VILLE D'OSNY

OBJET : Consultation n°2023.01 relative aux travaux de réhabilitation des installations de BMX et des équipements de la plaine des sports, chaussée Jules César à Osny

Lot 02 : Gros œuvre / clos-couvert

Avenant n°1

|  | FICHE DE TRAVAUX MODIFICATIF | Fiche n°03 Emise par Bancilhon architectes L.e: 07/09/23 |

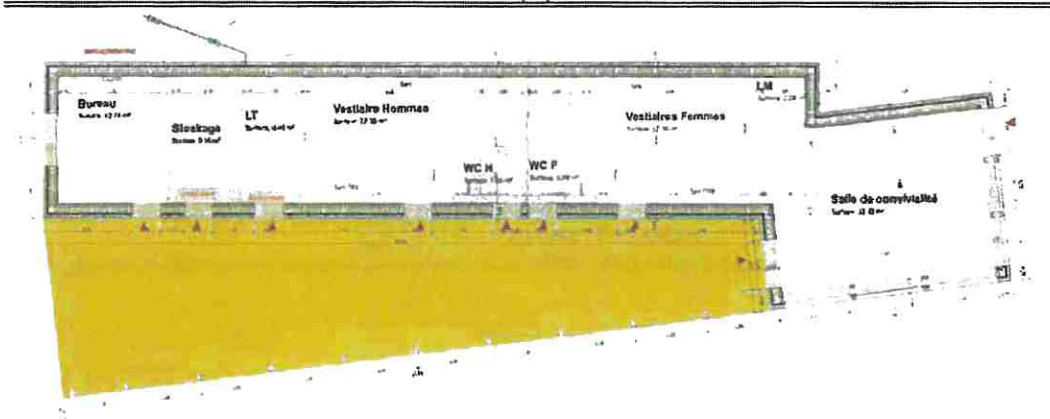
Lors des études d'exécution des entreprises, une discussion concernant l'eau chaude sanitaire a menée la Maîtrise d'Ouvrage à demander d'intervenir le local technique et le local stockage. Cela ne change pas le programme de départ.

Pas de poste de prévu
Avis MOE

Favorable
